**SOLICITATION AMENDMENT
MODIFICATION DE L'INVITATION**

Title - Sujet Security System Upgrade - Vancouver Security System Upgrade - Vancouver	
Solicitation No. - N° de l'invitation 86100-191076/A	Amendment No. - N° modif. 005
Client Reference No. - N° de référence du client 86100-191076	Date 2021-03-09
GETS Reference No. - N° de référence de SEAG PW-\$\$HN-329-79500	
File No. - N° de dossier hn329.86100-191076	CCC No./N° CCC - FMS No./N° VME
Solicitation Closes - L'invitation prend fin at - à 02:00 PM Eastern Standard Time EST on - le 2021-03-12 Heure Normale du l'Est HNE	
F.O.B. - F.A.B. Plant-Usine: <input type="checkbox"/> Destination: <input checked="" type="checkbox"/> Other-Autre: <input type="checkbox"/>	
Address Enquiries to: - Adresser toutes questions à: Dumaresq, Steve	Buyer Id - Id de l'acheteur hn329
Telephone No. - N° de téléphone (613) 296-1704 ()	FAX No. - N° de FAX () -
Destination - of Goods, Services, and Construction: Destination - des biens, services et construction:

IRB-86100-191076A- RFQ Bidder Questions / Answers EN-FR

LED Incident Indicators and LCD Displays

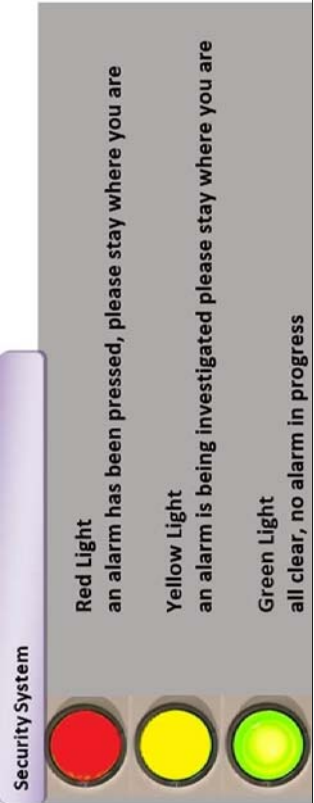
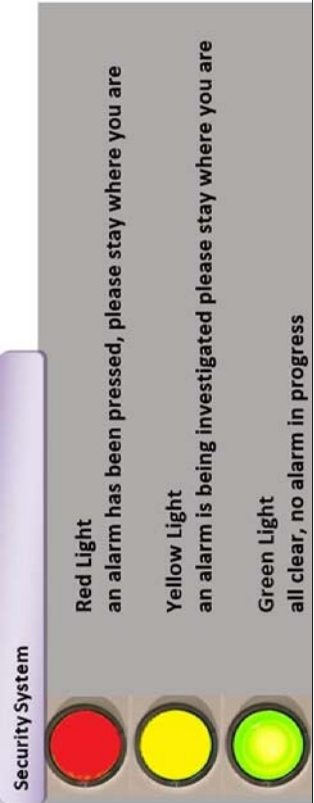
<p>16th_Floorplan_Components.png 17th_Floorplan_Components.png 18th_Floorplan_Components.png 20th_Floorplan_Components.png</p>	<p>17th_Floorplan_Components.png 18th_Floorplan_Components.png 20th_Floorplan_Components.png</p>
28	<p>Also, during the online meeting, I requested more detail on the panic buttons. Some buttons are mushroom, under desk and wireless. There is no indication on the drawing or notes on the count of which panic buttons. Please see response to question number 18.</p>	<p>Aussi, lors de la réunion en ligne, j'ai demandé plus de détails sur les boutons de panique. Certains boutons sont en forme de champignon, sous le bureau et sans fil. Il n'y a aucune indication sur le dessin ou des notes sur le nombre de boutons de panique. Veuillez consulter la réponse à la question numéro 18.</p>
Questions Batch 6 Received 2021-01-29		
29	<p>On the "Statement of Work" on page 26, point 3.6 talks about "LCD incident Indicators", and on the next page section 3.7 it describes the "LED Incident Indicator". Could you please provide further information about how are they connected, necessary voltage, how to program, potentially a picture? The LCD display will connect directly to the adjacent surveillance camera's HDMI video output rather than using an ethernet to HDMI encoder. The LCD displays will also be mounted at eye level rather than the height previously specified in Amendment 2. The LED indicators are tied to the alarm system (panic buttons) and when an incident is occurring, they change colour advising staff not to enter an area and when all clear. See References section, number 29 "LED Incident Indicators and LCD Displays" for picture examples.</p>	<p>Dans l'«Énoncé des travaux» à la page 26, le point 3.6 parle des «indicateurs d'incident LCD» et à la page suivante, la section 3.7 décrit «l'indicateur d'incident à DEL». Pourriez-vous s'il vous plaît fournir plus d'informations sur la façon dont ils sont connectés, la tension nécessaire, comment programmer, éventuellement une image? L'écran LCD se connecte directement à la sortie vidéo HDMI de la caméra de surveillance adjacente au lieu d'utiliser un encodeur Ethernet vers HDMI. Les écrans ACL seront également montés au niveau des yeux plutôt qu'à la hauteur spécifiée précédemment dans l'amendement 2. Les indicateurs DEL sont liés au système d'alarme (boutons de panique) et lorsqu'un incident se produit, ils changent de couleur pour informer le personnel de ne pas entrer dans une zone et quand tout est retourner à la normale. Se référer à la section de références, numéro 29 « Indicateurs d'incidents DEL et écrans ACL » pour des exemples photos.</p>

Example of LCD/LED use on Private Side

Example of LED indicator on public side
